PRODUKT	HOOFDGROEF	GROEP
P	2	23
BETR.		NO.
Connector luchtmeet-unit		64
B21F LH-Jetronic		DATUM
		Juni 82

Service Bulletin

Connector bij luchtmeet-unit

B21F LH-Jetronic

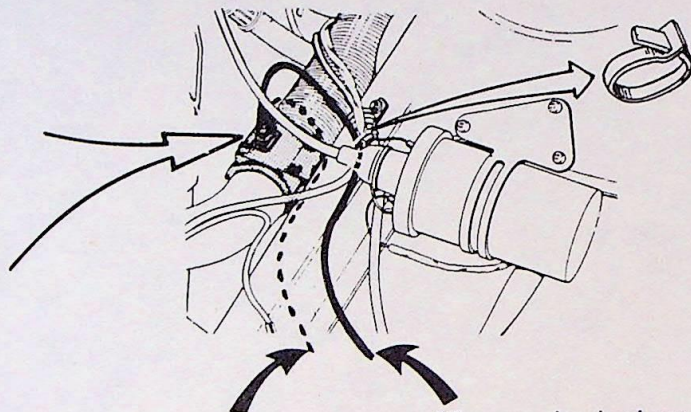
De loop van de kabelboom is gewijzigd en in de connector is een nieuwe pakking ingevoerd. Dan bestaat er minder kans dat er water in de connector binnendringt. Als water naar binnen dringt, slaat de motor niet af, maar worden de prestaties van de motor slechter en loopt deze minder goed.

Bij eerder gebouwde auto's moet deze wijziging worden aangebracht bij een bezoek aan de werkplaats.

De pakking in de nieuwe uitvoering heeft Volvo O/N 966872-4.
